**Verslag huishoudelijke elektrische installatie op laagspanning en zeer lage spanning****Algemeen:**

Referentie: 011-20260804-05	Datum controle: 04/08/2026
Keurder: 011

Eigenaar:	Onbekend	EAN-code:	541448820062153186
Adres installatie:	Vorselaarlaan 20, 2830 - Willebroek	Nummer teller(s):	1SAG1200437966
		Distributienetbeheerder installatie:	Fluvius
Datum uitvoering installatie:	☐ Vóór 01/10/1981 ☒ Tussen 01/10/1981 en 01/06/2020 ☐ Vanaf 01/06/2020		
Type:	☒ Wooneenheid ☐ Niet-huishoudelijk ☒ PV ☐ Batterij ☐ Laadpaal

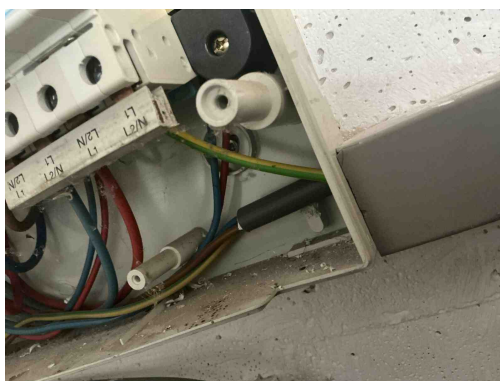
B32 - Het elektrisch verdeelbord in een huishoudelijke ruimte voldoet niet aan de materiaal vereiste, oa onbrandbaar, niet-hygroscopisch materiaal gemaakt zijn dat een voldoende mechanische weerstand biedt (Boek1: 5.3.5.1).

Opmerking: Oa deur verdeelbord geplakt

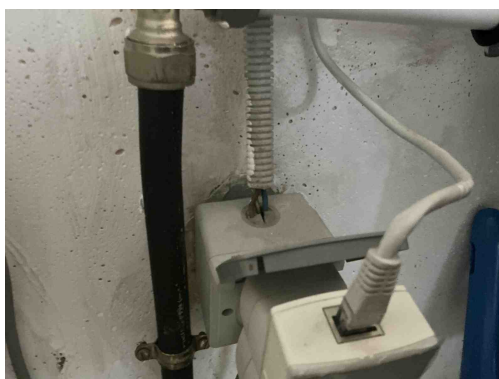
T21 - Het elektrisch materieel is niet geplaatst volgens de voorschriften van de fabrikant/ regels van goed vakmanschap . (Boek 1: 1.4.1.3)

Opmerking: Oa ophangvijzen bord 1, kamgeleider

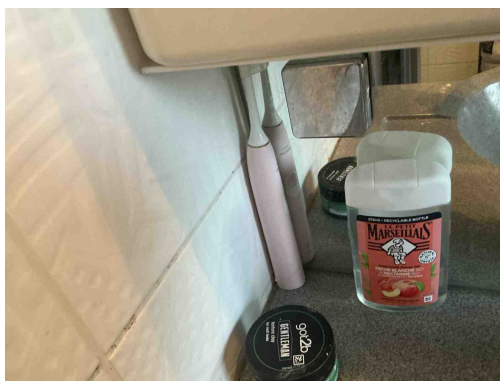
C21 - Het gebruik van geleiders van het type VOB, zonder bijkomende afscherming is niet toegestaan (Boek 1: 5.2.9.6).

Opmerking: Oa Gara

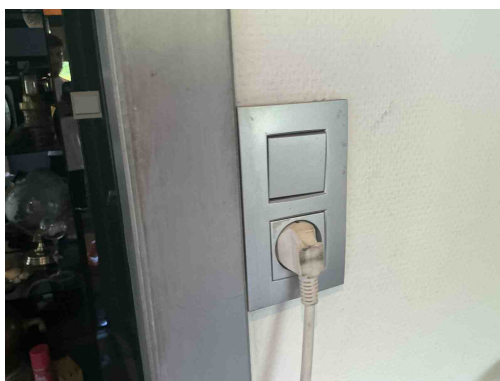
A16 - Er is geen continuïteit van de beschermingsgeleider van de contactdoos (Boek 1: 5.4.3.4).
Opmerking: Oa slaapkamer, badkamer, keuken, ...

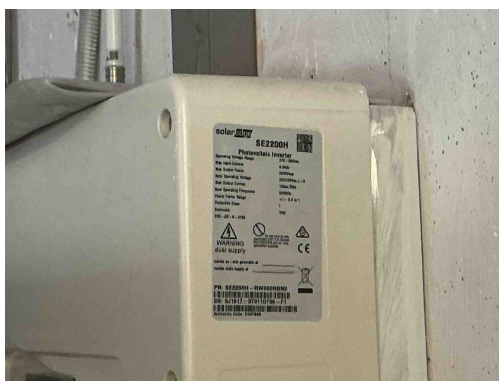
A16 - Er is geen continuïteit van de beschermingsgeleider van de contactdoos (Boek 1: 5.4.3.4).
Opmerking: Oa slaapkamer, badkamer, keuken, ...
